工程指示 / 要求簡箋(E.I.)

工程指示編號：EI / 1125 / 19

工程名稱：觀塘裕民坊

工程項目：幕牆 吊趟大圖 (室內頂橫收口修改)

2

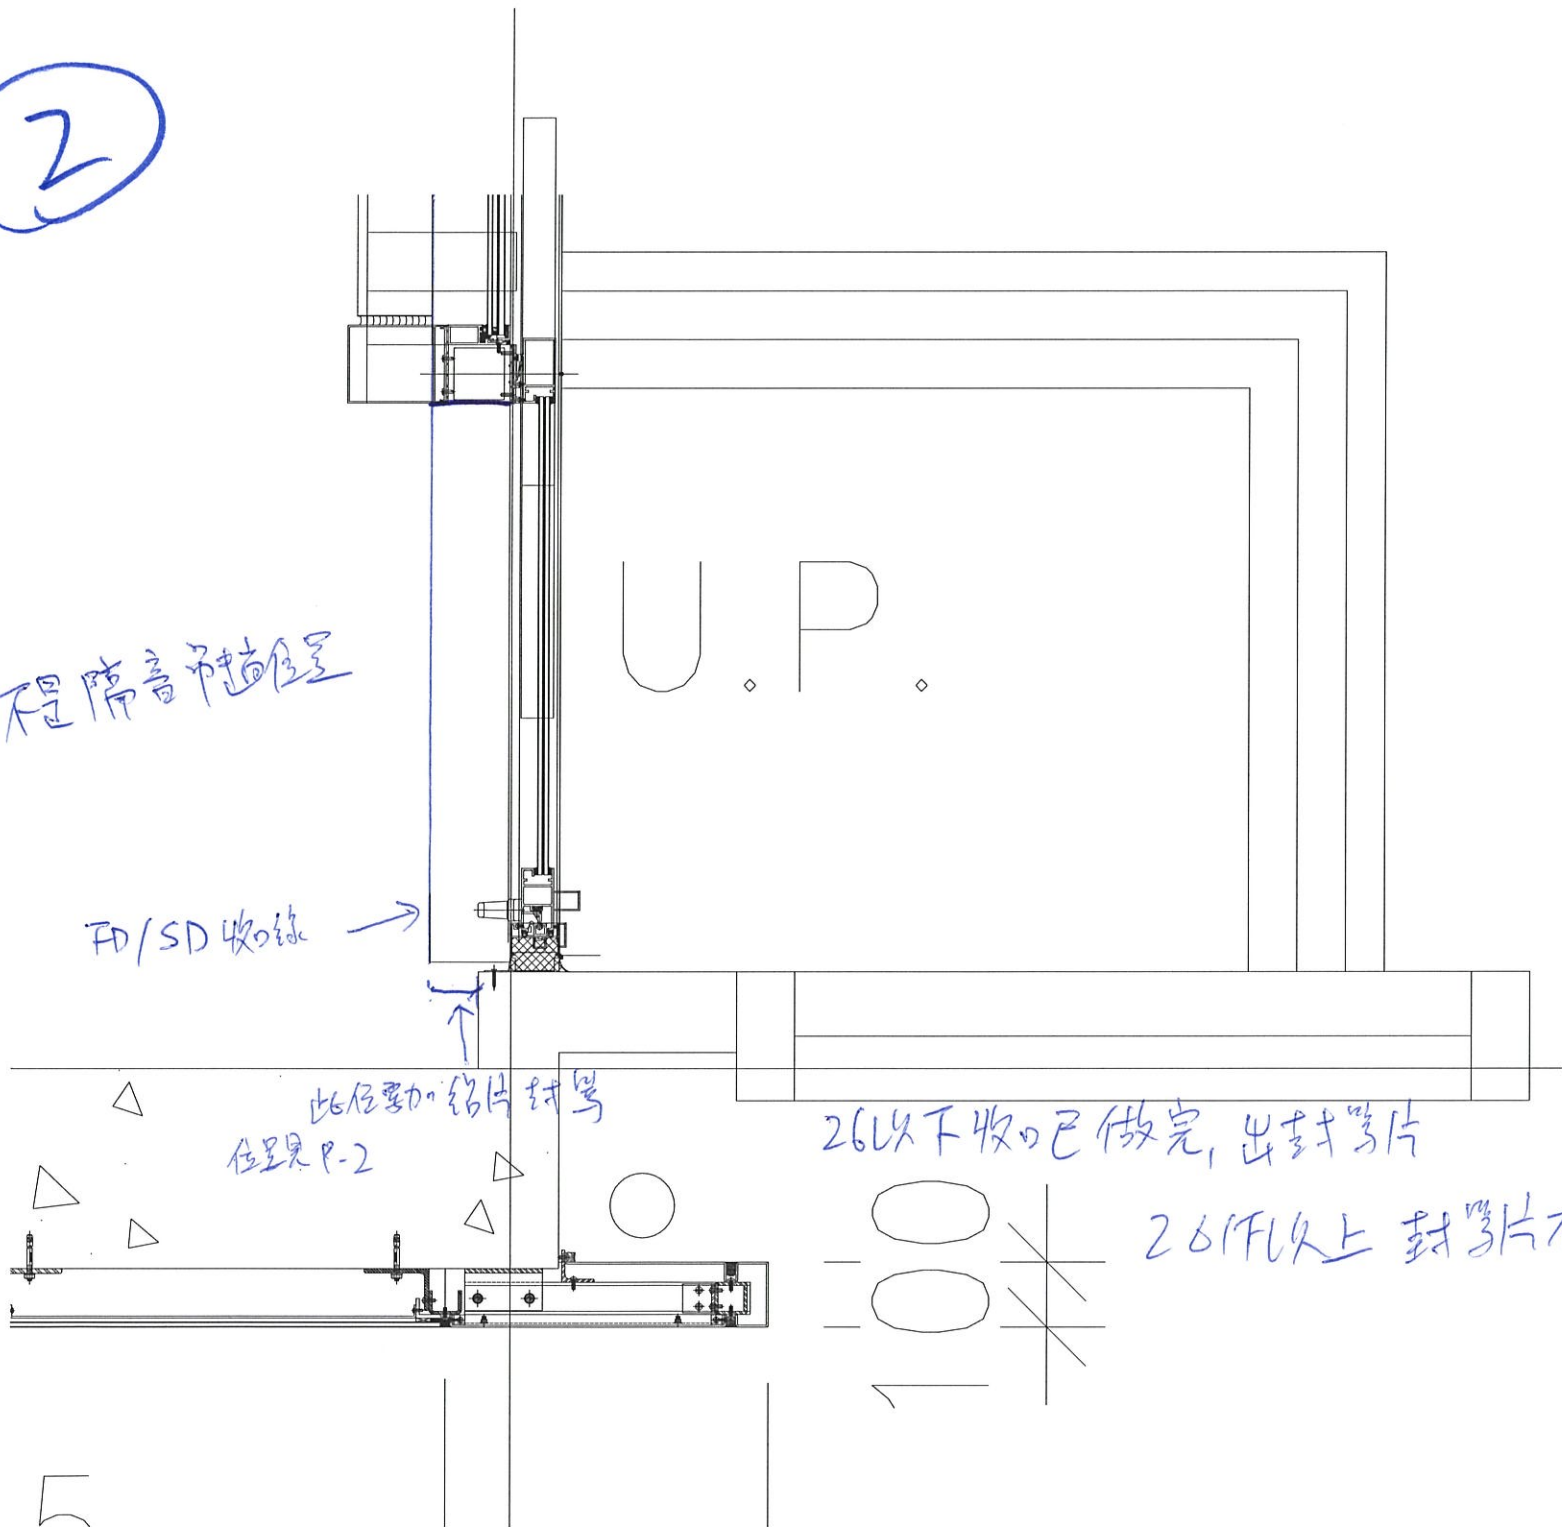
不是隔音吊钩位置

FD/SD 收口线 →

此位置加铝片封号  
位置跟 P-2

26以下收口已做完, 出封号片

26以上封号片在敲力口
